Aktenzeichen 035/8V/0087615/2021

## STRASSENVERKEHRSBEHÖRDLICHE ANORDNUNG

Uppenhof , Groten Hoff , Im Alten Dorfe , Claus-Ferck-Str., Dorfwinkel  
Ausweisung als Parkraumbewirtschaftungszonen, Kurzform : P- Zonen

# Plan 1

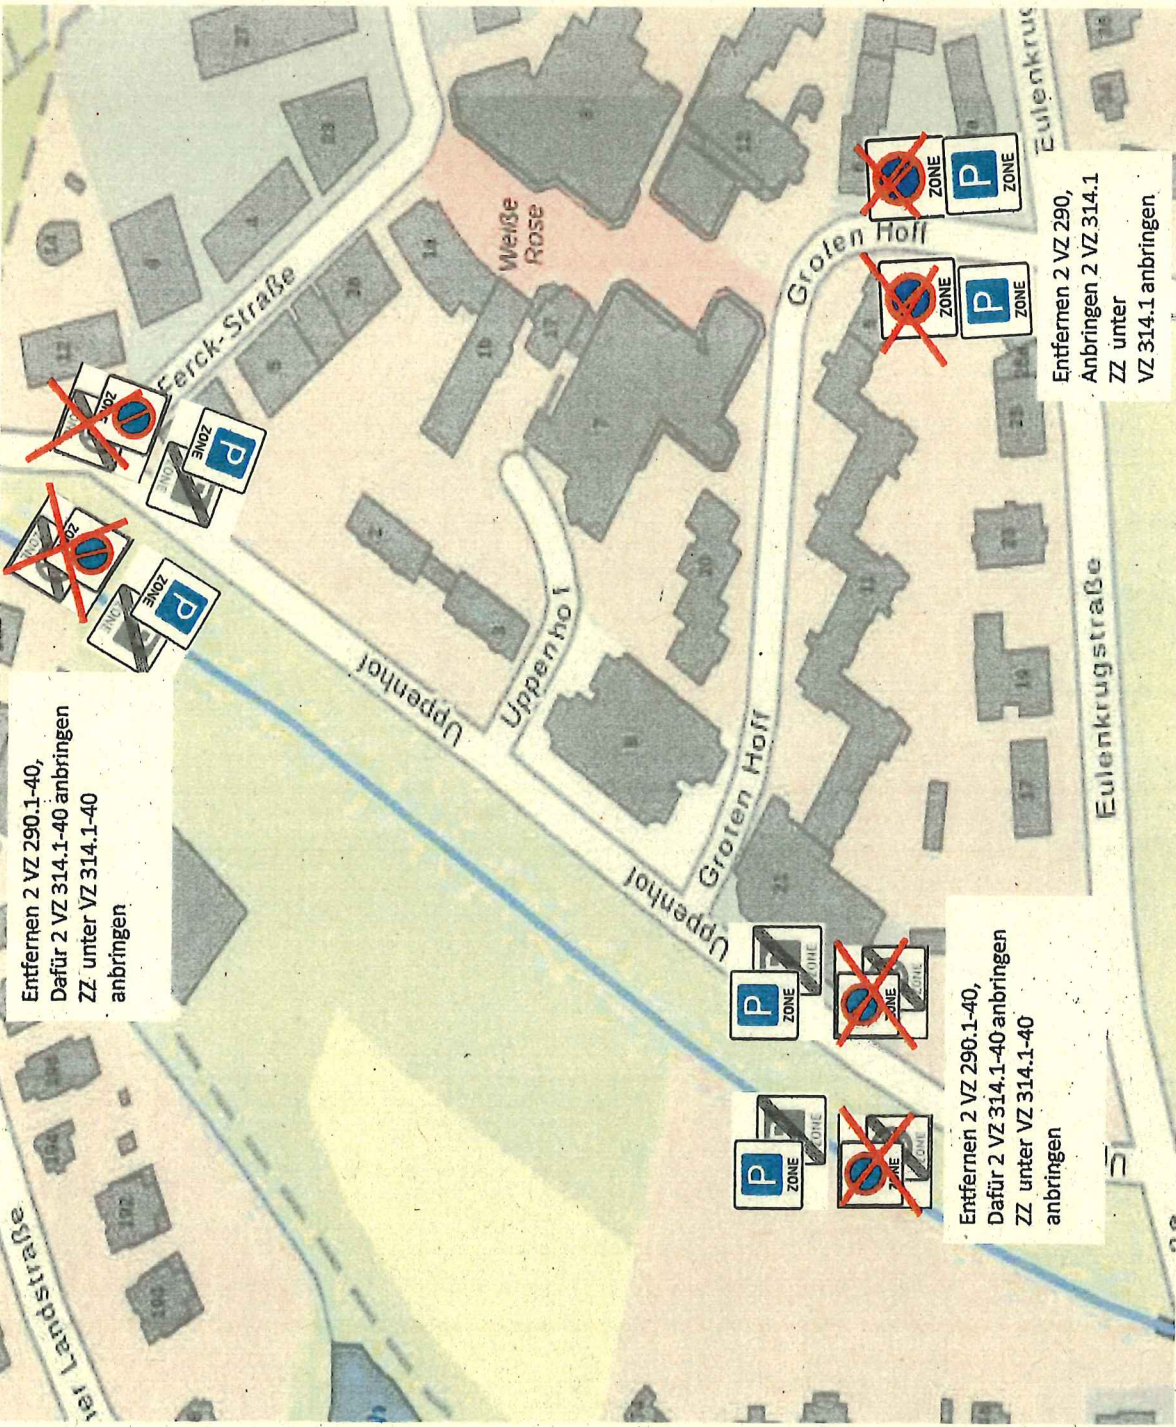
Entfernen 2 VZ 290.1-40,  
Dafür 2 VZ 314.1-40 anbringen  
ZZ unter VZ 314.1-40  
anbringen

Entfernen 1 VZ 290.2 in Nebenfahrbahn, dafür  
Anbringen 1 VZ 314.2

ZZ:  +

Zeitliche Beschränkung  
1042-33

Entfernen 2 VZ 290.1-40,  
Dafür 2 VZ 314.1-40 anbringen  
ZZ unter VZ 314.1-40  
anbringen

Entfernen 2 VZ 290,  
Anbringen 2 VZ 314.1  
ZZ unter  
VZ 314.1 anbringen.
